# PIANO TERRITORIALE INFRAREGIONALE COSEF

<p><b>AMBITO DELL'ALTO FRIULI</b> Osoppo - Buja - Gemona del Friuli</p>	<p>allegato  <b>1</b></p>
<p><b>VARIANTE n.1</b> <b>Relazione illustrativa</b></p> <div data-bbox="108 1413 1200 1594" style="border: 1px solid black; padding: 5px;"><p><i>A seguito dell'approvazione della variante n. 1 al PTI dell'Alto Friuli avvenuta con decreto del Presidente della Regione n. 0150/Pres. del 6 settembre 2021, sono confermati tutti i contenuti eccezion fatta per quelli (grafici e normativi) riferibili alla modifica indicata quale "punto n. 21", che pertanto è da intendersi integralmente stralciata.</i></p></div>	<p>data settembre 2021</p>

La presente relazione illustrativa descrive le modifiche apportate al P.T.I. dell'ambito Alto Friuli (ex CIPAF), per effetto della redigenda Variante n. 1 e costituisce documento allegato ed integrante della Var. 1 medesima.

**Modifica n° 23**  
Modifica della viabilità - Via Europa Unita

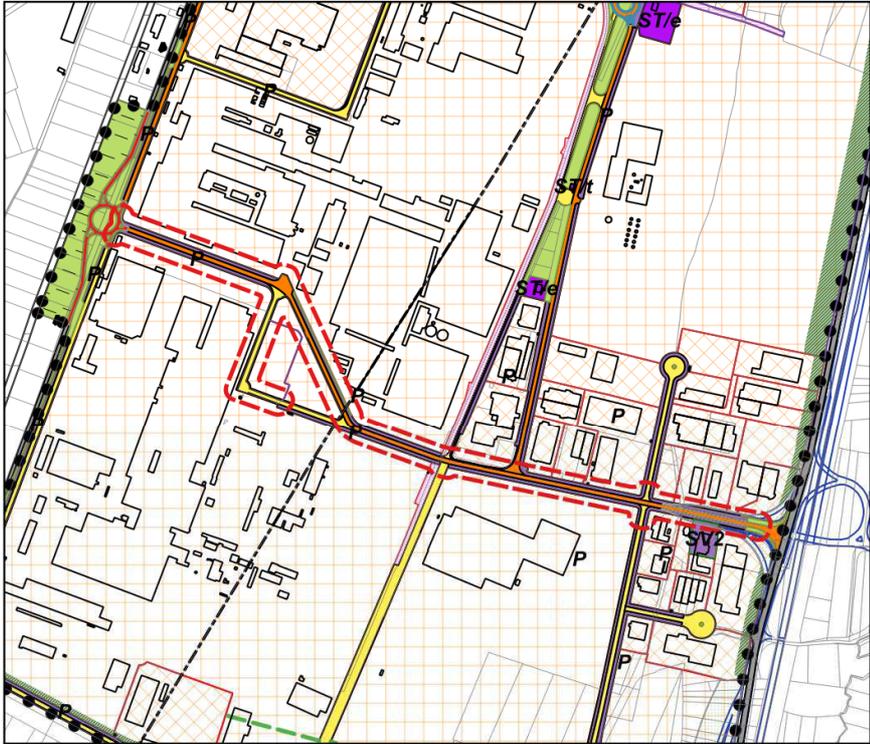
- **punto n. 23 - Modifica della viabilità - Via Europa Unita**

La modifica interessa interamente via Europa Unita che, per effetto della variante, viene declassata da viabilità di supporto strutturale a viabilità di servizio e viene puntualmente riorganizzata.

Le rotatorie di previsione implicano la destinazione a verde pubblico attrezzato e di connettivo per le superfici incluse nelle aiuole spartitraffico e nell'isola centrale.

##### Modifica n° 25

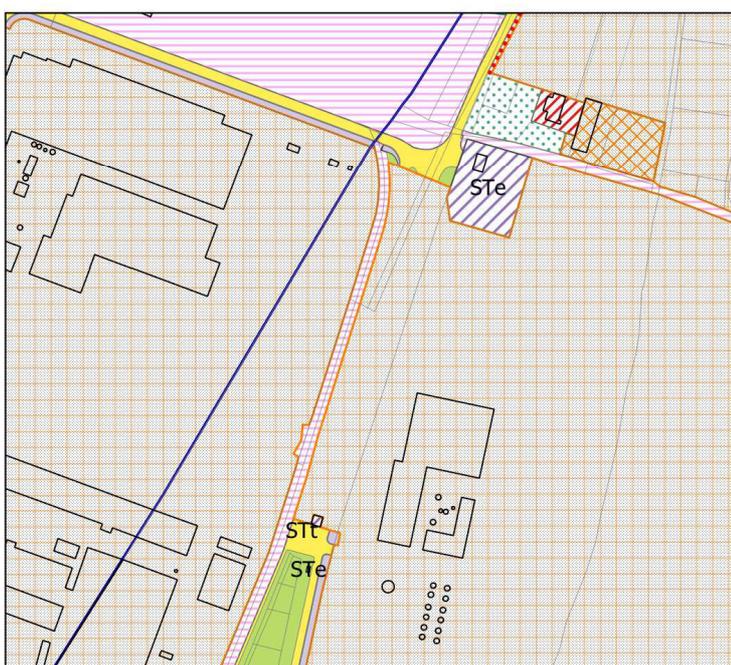
La viabilità di supporto strutturale e viabilità di servizio composta da via Casali Leoncini (tratto a sud dei Casali Leoncini) e via Pradaries (tratto parallelo al precedente), per effetto della variante (con relativi obiettivi di Piano), vengono stralciate ed incorporate nel lotto di grande dimensione (stabilimento Fantoni SpA), limitatamente ai tratti in cui i due assi sono paralleli. Lo stralcio parimenti interessa le relative superfici di verde pubblico e parcheggi funzionali alle geometrie della viabilità. In questo modo vengono resi contigui i due lotti di grande dimensione ad est e ovest dello stralcio. Le linee di connessione ferroviarie vengono confermate.

#### Modifica n° 26

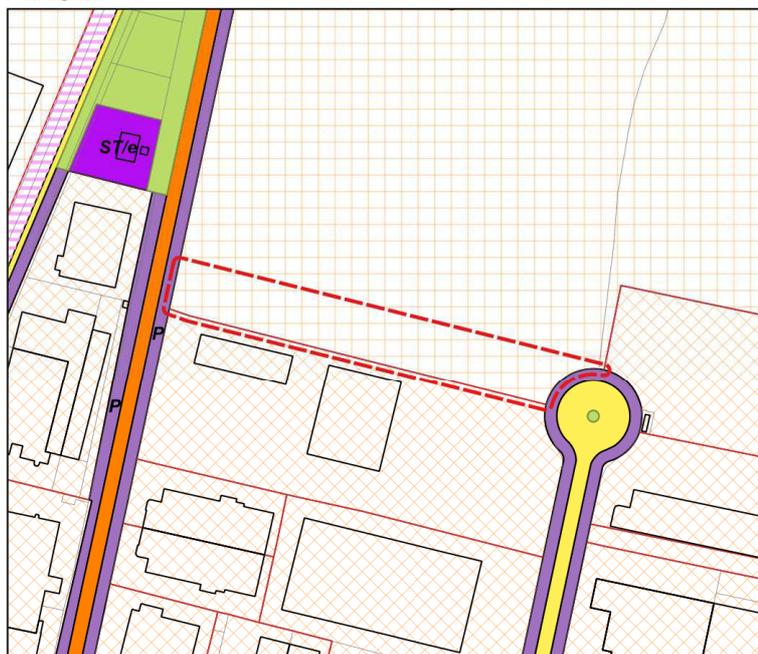
- **punto n. 26- Modifica alla viabilità - via Casali Leoncini**

In stretta connessione con la precedente modifica viene rideterminata la viabilità nel restante tratto a sud che diversamente al tratto nord (mod. 25) viene mantenuta. Di questa modifica, in particolare, il tratto confermato di via Casali Leoncini viene declassato da viabilità di supporto strutturale a viabilità di servizio, nel contesto più generale di rifunzionalizzazione complessiva della viabilità ex CIPAF.

**Modifica n° 27**

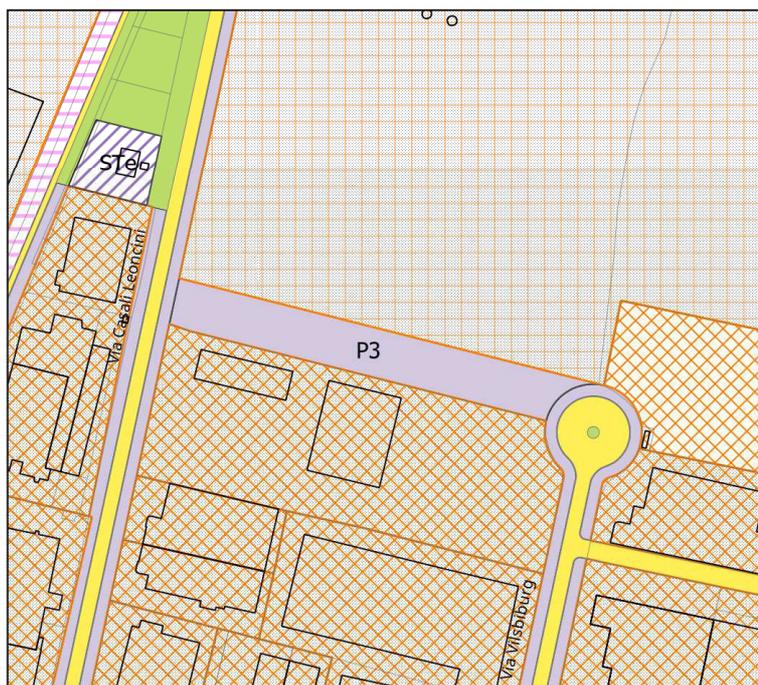
- **punto n. 27 - Nuova area “Parcheggi di relazione - P3”**

La modifica prevede la trasformazione di parte dell’area destinata dal PTI vigente a lotto di grande dimensione e ubicato sul lato est di via Casali Leoncini (tratto sud) in zona per “Parcheggi di relazione – P3” con accesso da via Casali Leoncini e da via Vilsbiburg, motivato dalla carenza di parcheggi in sede propria (in alternativa od in sostituzione a quelli disposti lungo la viabilità nell’assetto vigente).

##### Modifica n° 28

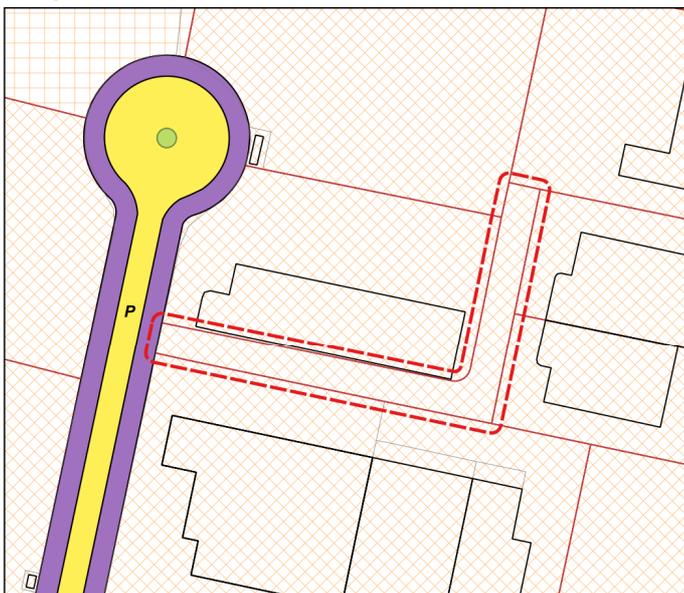
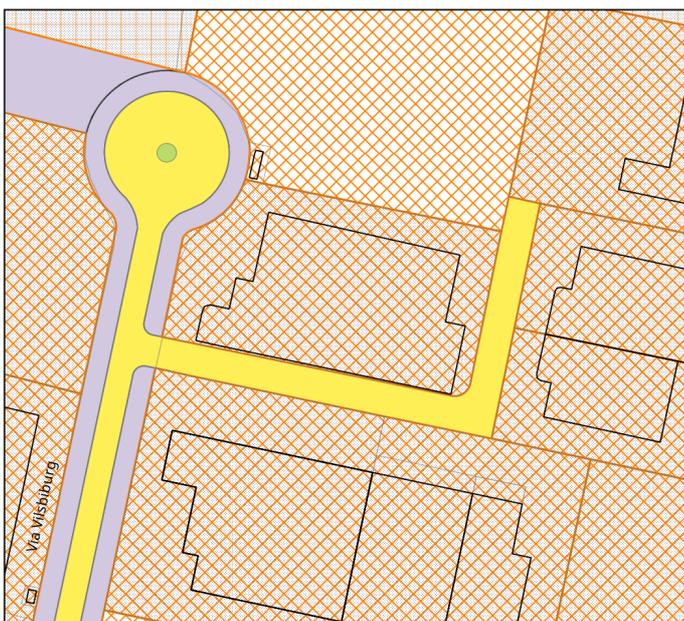
- **punto di modifica n. 28 - Presa d'atto viabilità esistente di accesso a "Lotti di media e piccola dimensione"**

Il Comune di Buja con PAC "denominato "area ingresso 2" approvato con DCC n.60 d.d. 22.12.1999, individua una servitù permanente per garantire l'accesso ai lotti che non hanno accesso diretto su via Vilsbiburg. Tale viabilità di accesso viene indicata dal PTI vigente come "lotti di media e piccola dimensione". Con la variante al PTI la superficie avente funzione di strada di accesso viene opportunamente classificata come "viabilità di servizio".

##### Modifica n° 29

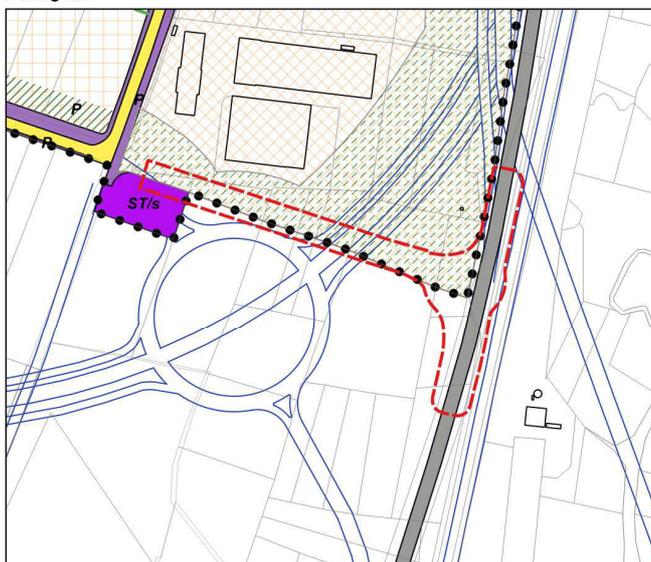
- **punto n. 29 - Nuovo accesso con rotatoria all'ambito consortile a sud-est dalla S.P.49**

L'arco di via delle Nazioni Unite che nello stato di fatto termina ad est in corrispondenza dell'intersezione con via Praz dai Trois, viene prolungato fino ad innestarsi sulla S.P.49 mediante una nuova intersezione a rotatoria. La previsione della nuova rotatoria sulla S.P.49 ha reso funzionalmente necessaria la rettifica in ampliamento del perimetro della zona D1 per incorporare interamente il nodo e le rispettive pertinenze. Le aree incorporate vengono destinate a viabilità di supporto strutturale, e verde pubblico attrezzato e di connettivo relativamente alle superfici necessarie per l'isola centrale, le aiuole spartitraffico e il verde esterno alla rotatoria. Si tratta di aree che in quanto esterne non erano disciplinate dal PTI ex CIPAF (ora incluse) e che sono indicate dal PRGC del Comune di Buja come "Viabilità e trasporti" e "Aree in salvaguardia per la realizzazione del collegamento stradale Cimpello-Gemona". Inoltre, all'interno del perimetro del vigente PTI le nuove aree per la viabilità e verde pubblico attrezzato e di connettivo vengono reperite da superfici attualmente destinate a lotti di media e piccola dimensione.

##### Modifica n° 30

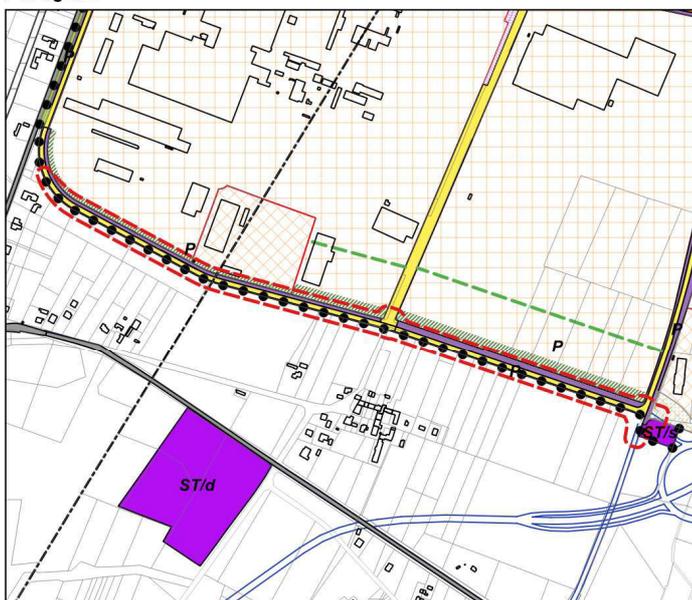
- **punto n. 30 - Modifica della viabilità - via delle Ferriere e via Nazioni Unite**

La modifica interessa la viabilità di servizio rappresentata dall'arco via delle Ferriere-via delle Nazioni Unite che percorre in senso est-ovest il limite sud dell'ambito dell'Alto Friuli. La precedente modifica (n. 29), la presente e la successiva modifica n. 31 rendono possibile/razionalizzano l'attraversamento dell'ambito dell'Alto Friuli da est a ovest, assumendo in questo modo la funzione di viabilità di supporto strutturale. La riclassificazione dell'asse ha reso necessaria la rimozione della sosta a raso, le cui superfici vengono (ri)convertite a verde pubblico attrezzato e di connettivo.

L'intersezione con via Praz dai Trois viene riorganizzata con una rotatoria per la migliore gestione dei flussi in ragione della nuova configurazione dell'asse viario.

##### Modifica n° 31

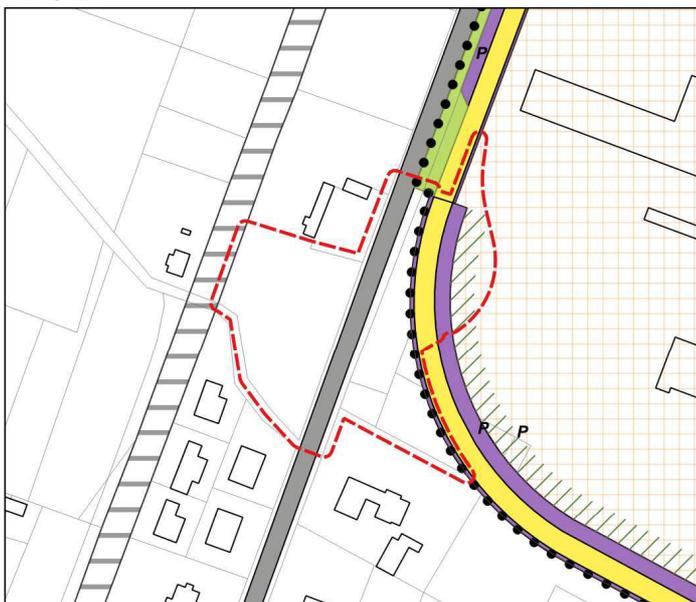
L'innesto di via Ferriere su via Rivoli viene riorganizzato con un'intersezione a rotatoria, la quale ha reso necessaria la modifica del perimetro della zona D1.

La variante al PTI recepisce infatti i contenuti del PRGC del Comune di Osoppo, che con la variante n.13 ha ampliato il perimetro della zona D1 per prevedere la realizzazione della nuova rotatoria. La riorganizzazione del nodo si completa con l'indicazione grafica "accessi da chiudere" (simbolo di legenda).

**Modifica n° 33**

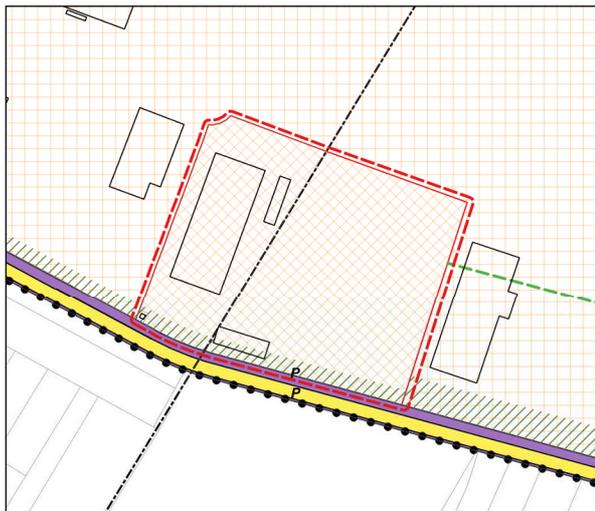
- **punto n. 33 - Modifica lotto di media e piccola dimensione di via delle Ferriere**

Il lotto di media e piccola dimensione che si attesta su via delle Ferriere, per opera della variante viene incorporato nella zona per insediamenti industriali dello stabilimento Ferriere Nord SpA, per (richiesta di) presa d'atto di situazione pre-esistente.
